# 工程变更申请书 (ECR)

变更申请时间	2022. 2. 17	项目代码/名称	ZY1707	变更申请输入文件		变更紧急度	A类
客户名称	北京福田戴姆勒有限公司	提出人	<input type="checkbox"/> 客户 <input checked="" type="checkbox"/> 公司 <input type="checkbox"/> 供应商	ECR编号	ECR0007471		
总成名称	/			总成件号/QAD号	/		
零/部件名称	H6副司机底座焊接总成			零/部件件号/QAD号	SHT0010427		
项目阶段	<input type="checkbox"/> PCP 阶段 <input type="checkbox"/> ED 阶段 <input type="checkbox"/> ET 阶段 <input type="checkbox"/> PT 阶段 <input checked="" type="checkbox"/> SOP 阶段			变更零件类型	<input checked="" type="checkbox"/> 自制件 <input type="checkbox"/> 采购件 <input type="checkbox"/> 外协件		
更改类型	<input checked="" type="checkbox"/> 设计 <input type="checkbox"/> 工艺 <input type="checkbox"/> 模具 <input type="checkbox"/> 夹具 <input type="checkbox"/> 检具 <input type="checkbox"/> 试验\检测方法 <input type="checkbox"/> 原材料 <input type="checkbox"/> 重要二次配套 <input type="checkbox"/> 其他:						
更改原因	<input checked="" type="checkbox"/> 改进措施 <input type="checkbox"/> 预防措施 <input type="checkbox"/> NA/VE <input type="checkbox"/> 客户要求 <input type="checkbox"/> 其它			是否需提交客户批准	<input checked="" type="checkbox"/> 是 <input type="checkbox"/> 否 <input type="checkbox"/> N/A

# 对策验证报告

# 一 座椅底座失效图片及分析

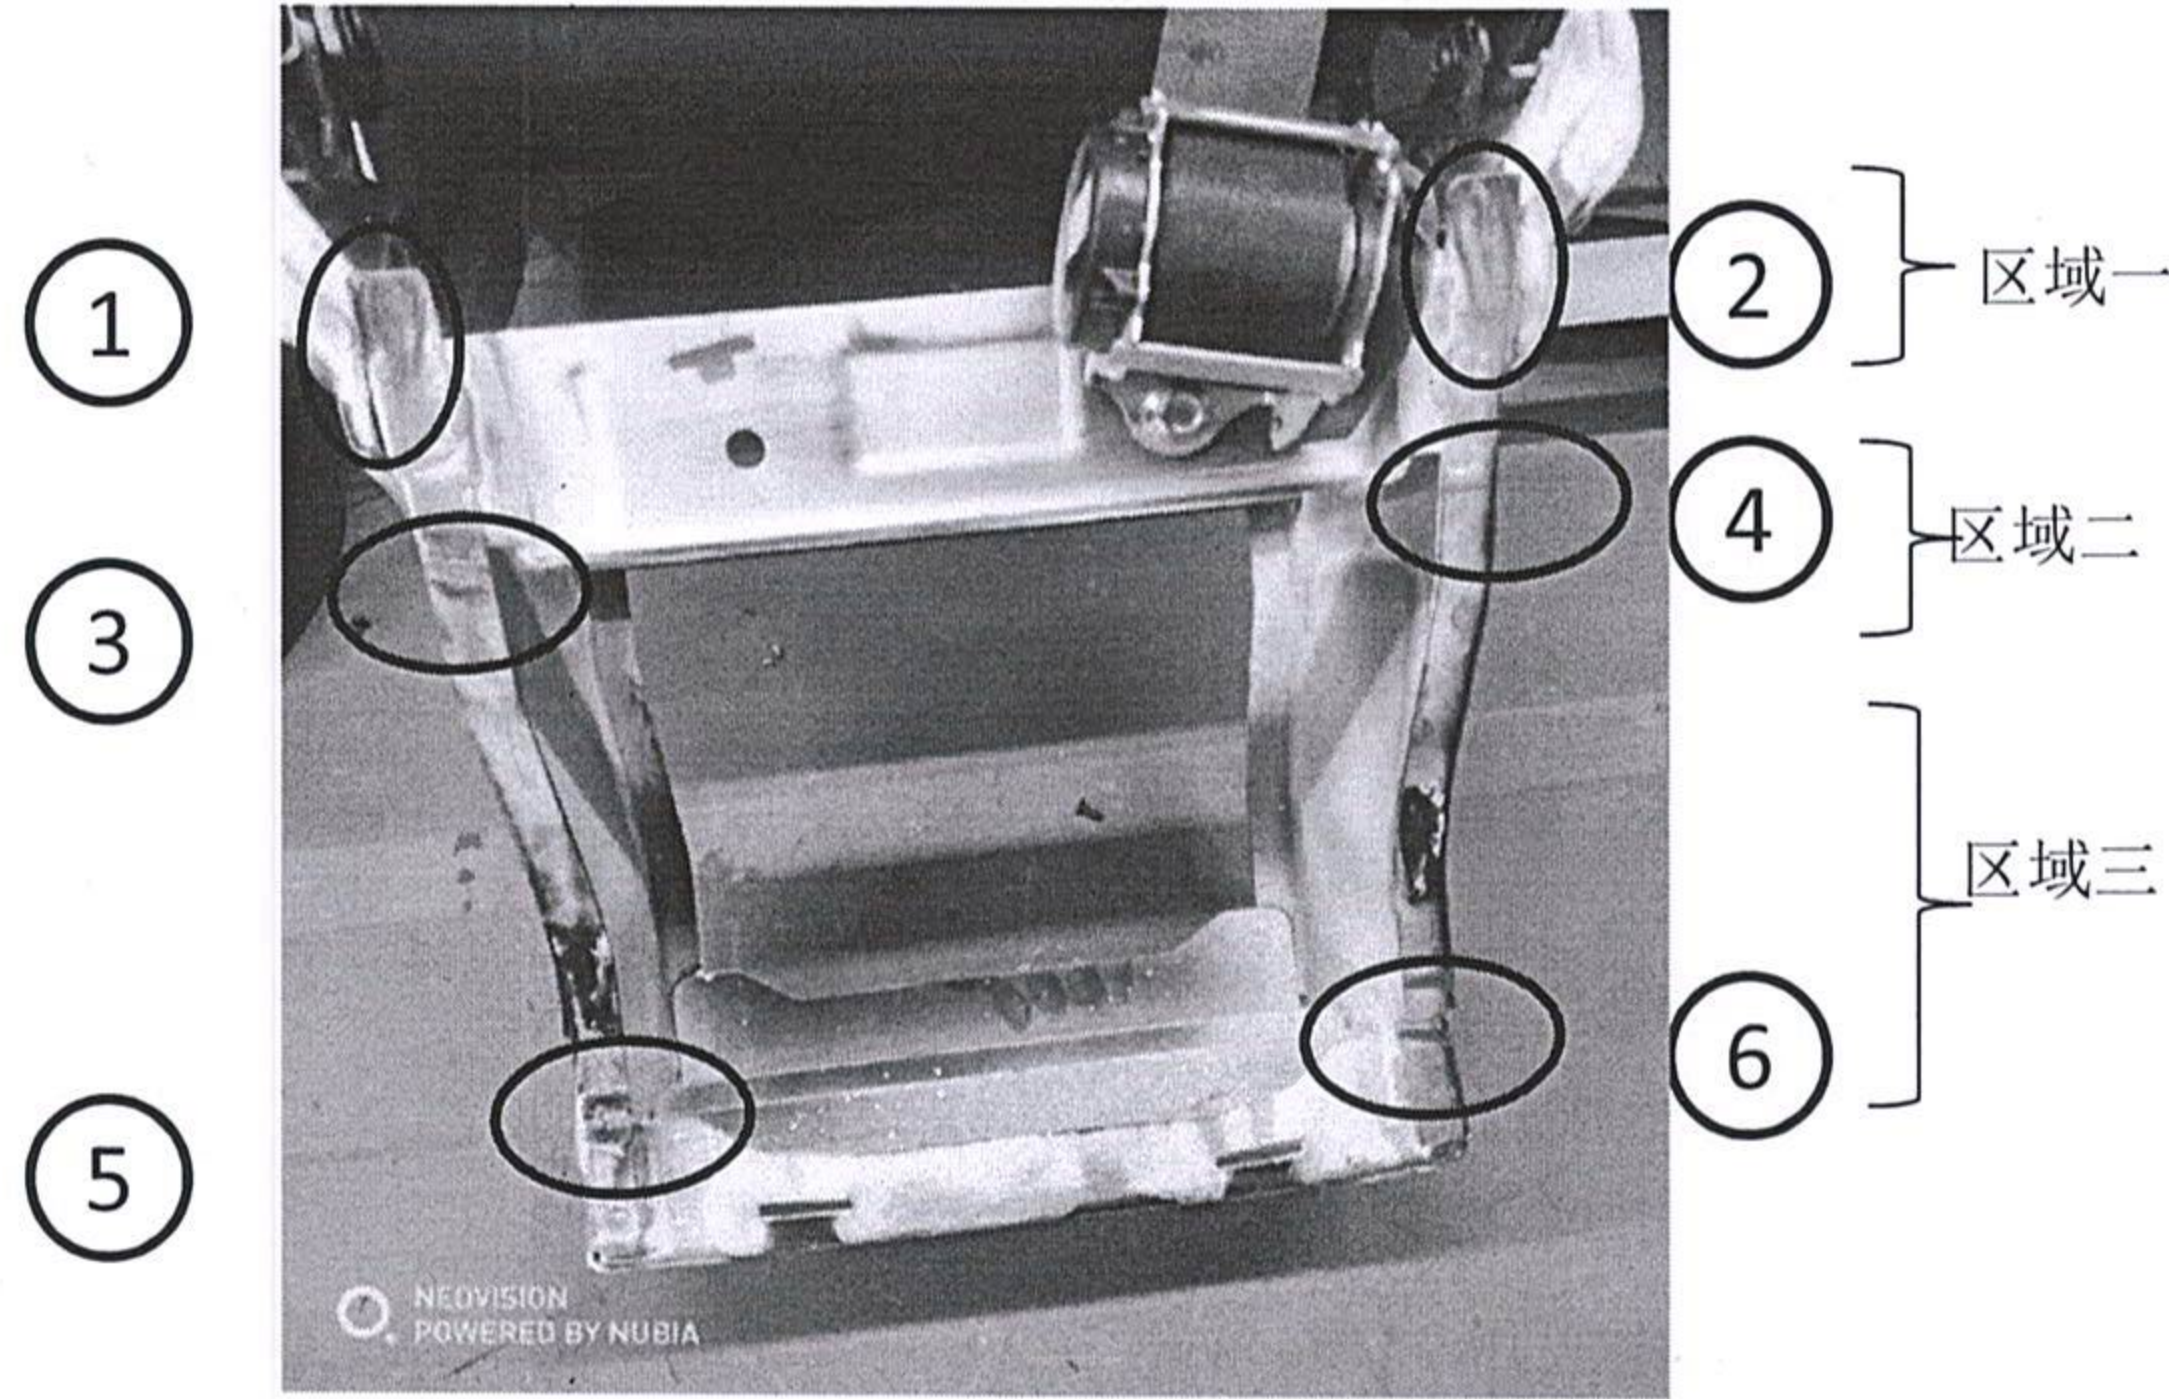
- 失效图片

- 失效原因分析

- 底座结构设计后面强度不够, 造成震动试验过程中, 后部钣金件逐渐撕裂, 同时失效部位分3个区域, 解决方案采取不同方式进行加强, 详见下文

# 新增件说明

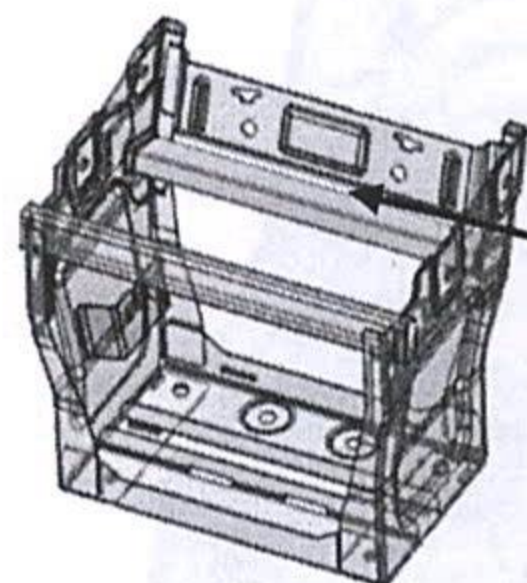
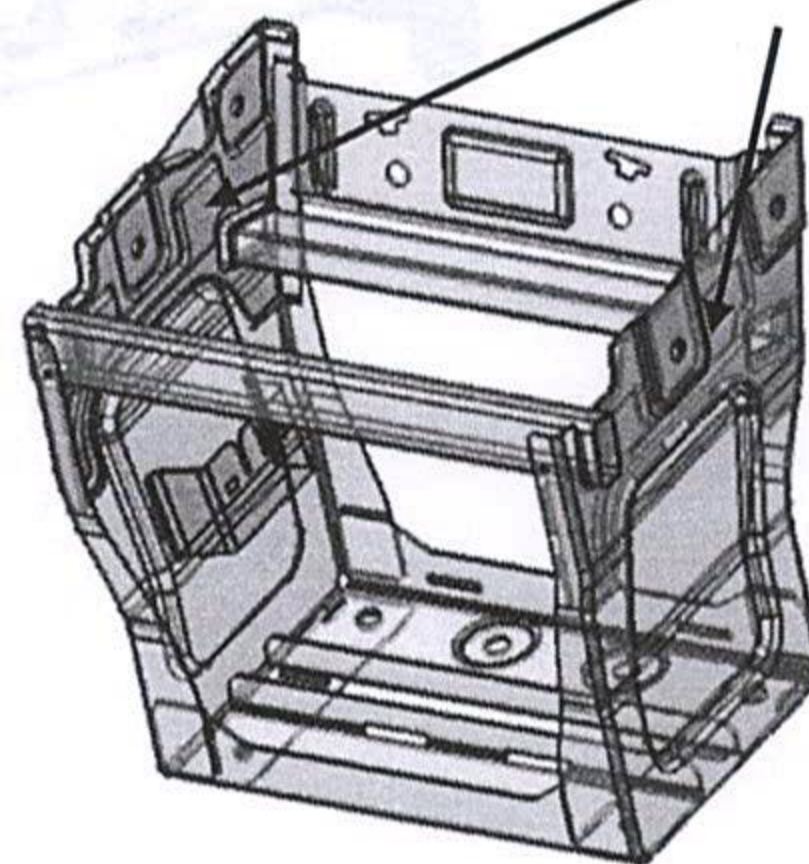
新增件一、

新增件二、

- SHT0010391 (H6右侧立板)
- SHT0014166 (左侧立板加强板焊接总成)
- SHT0014099 (左侧立板加强板)
- BFA0000087 (焊接方螺母.1)
- BFA0000087 (焊接方螺母.2)
- SHT0010428-H (SHT0010428-H.1)
- SHT0010429 (H6左侧立板焊接总成)
- SHT0010392 (H6左侧立板)
- SHT0014167 (右侧立板加强板焊接总成)
- SHT0014100 (左侧立板加强板)
- BFA0000087 (焊接方螺母.1)
- BFA0000087 (焊接方螺母.2)

## 失效区域二处解决方案

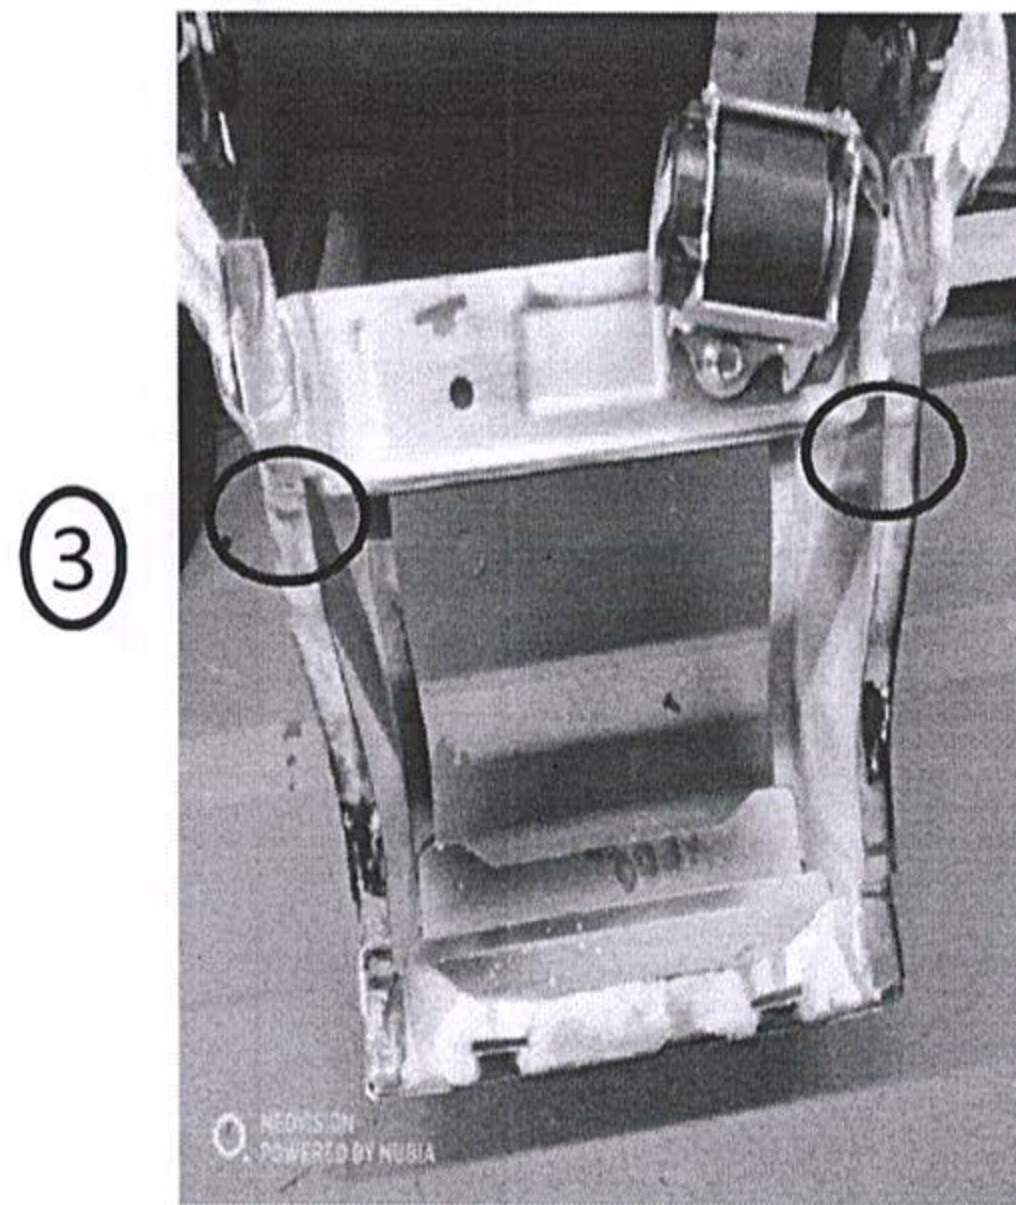
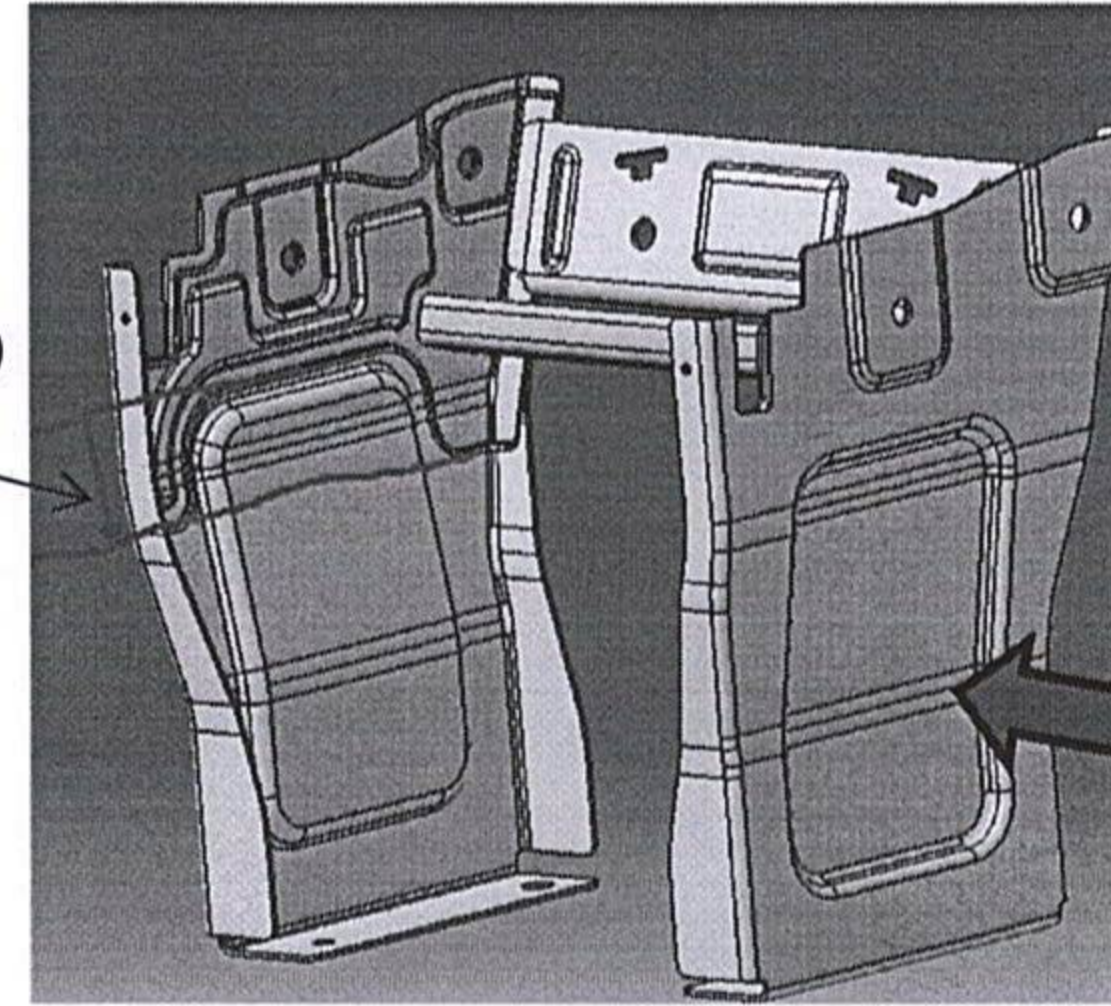
64mm

• 增深凹槽深度5MM

- 1 增长两侧加强板底部，使凹槽顶端与加强板底部尺寸重叠64MM.
- 2 增加凹槽深度，有原先3mm增加到8mm柱

- 失效区域一解决方案

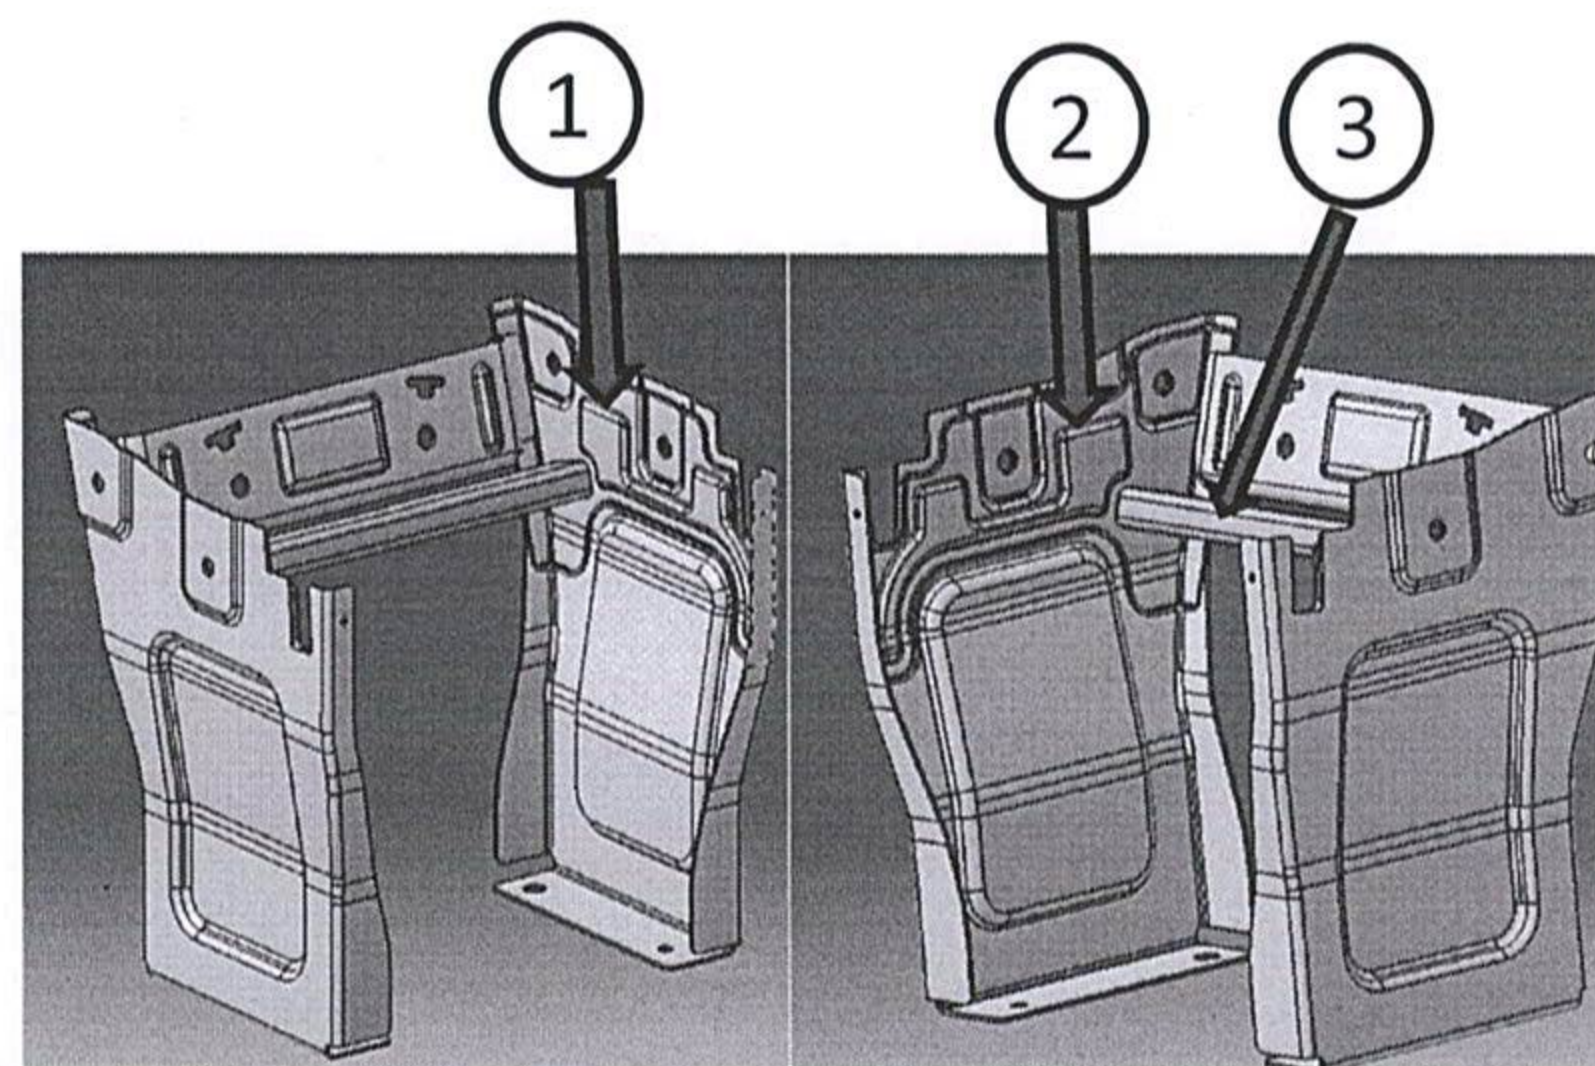
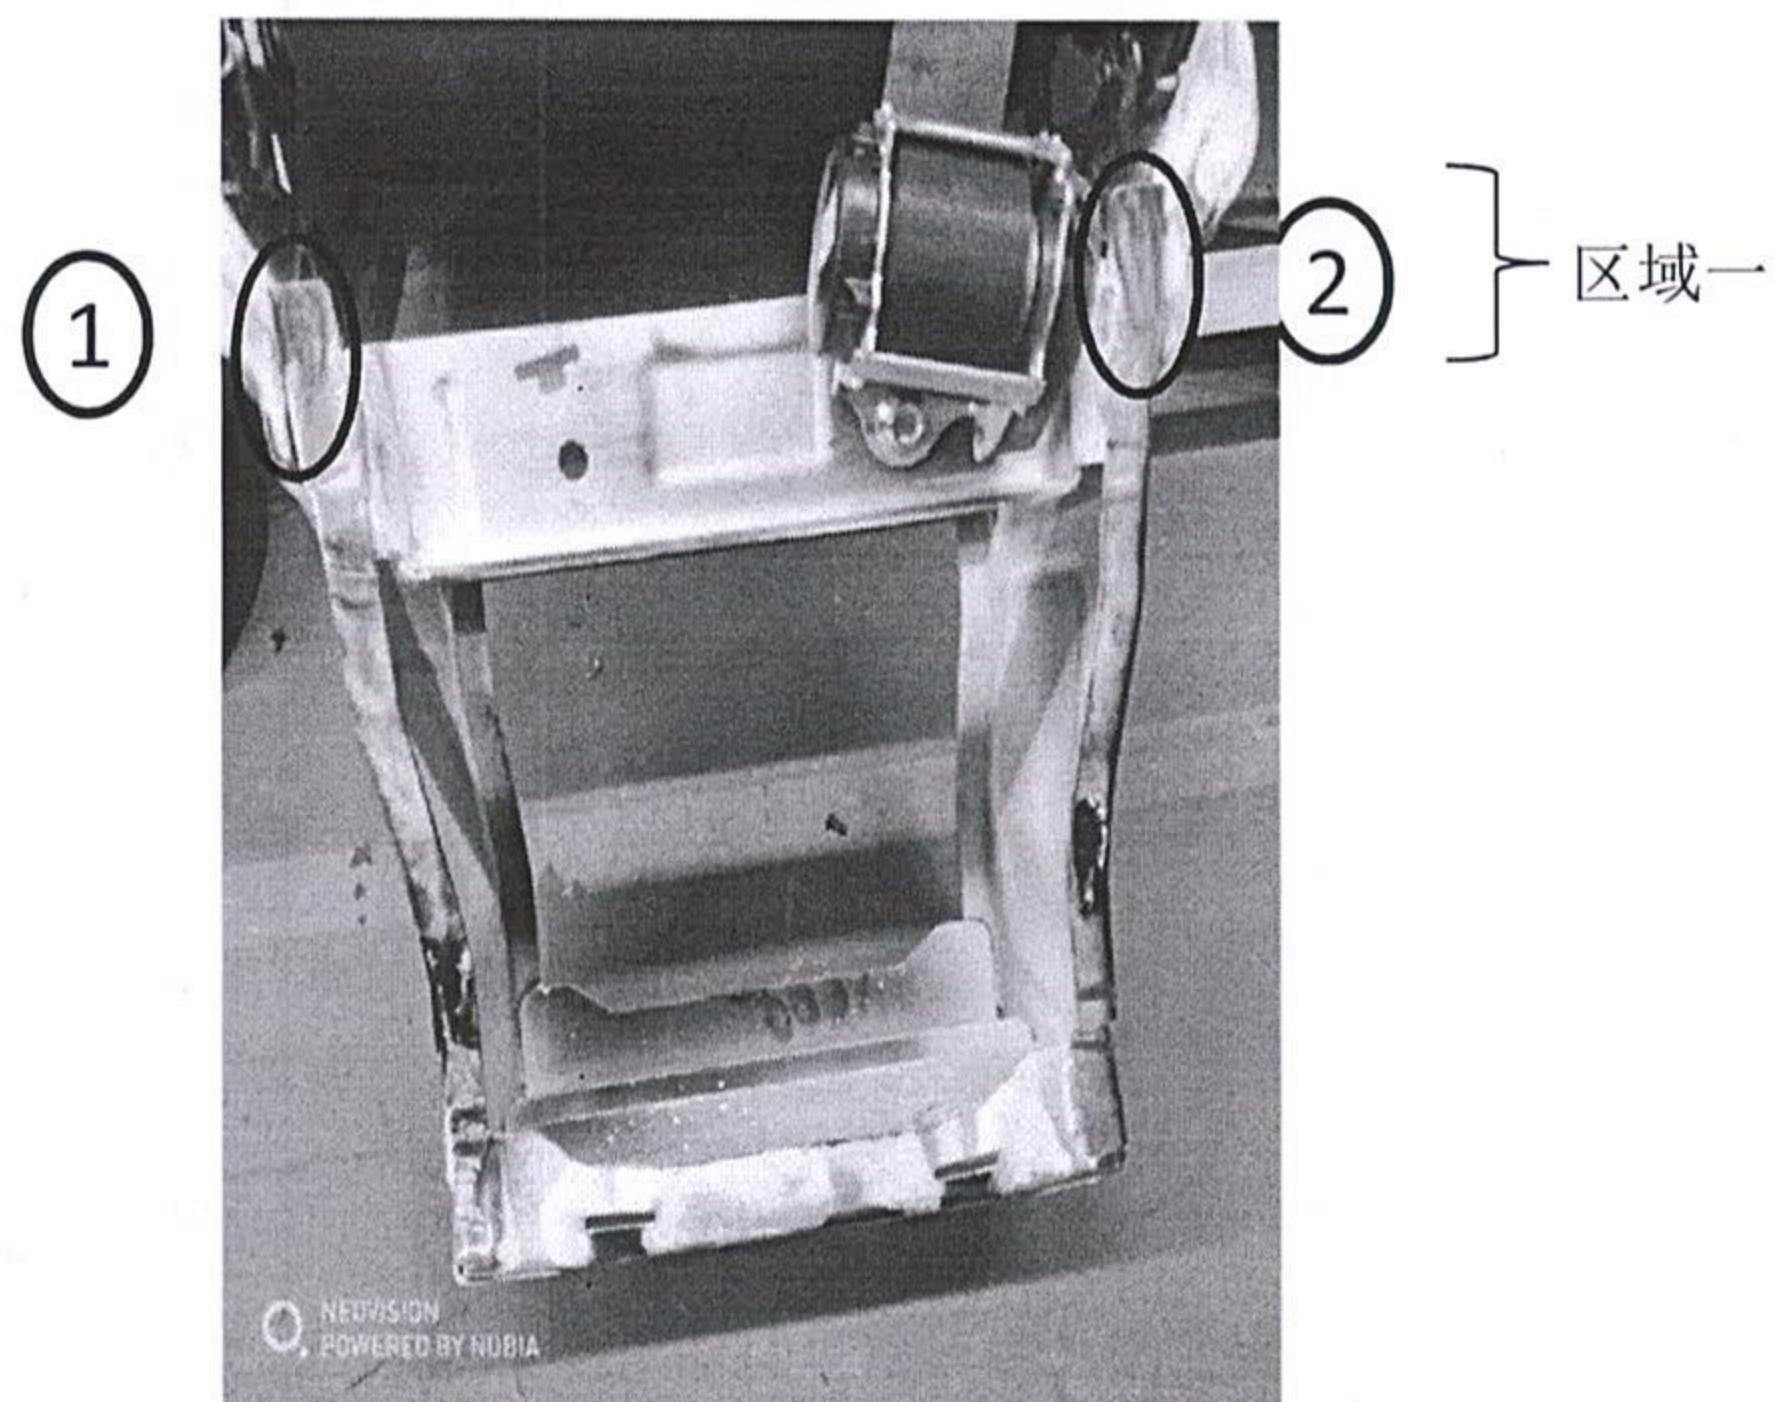
增加1、2处加强板及3处横梁支撑杆柱
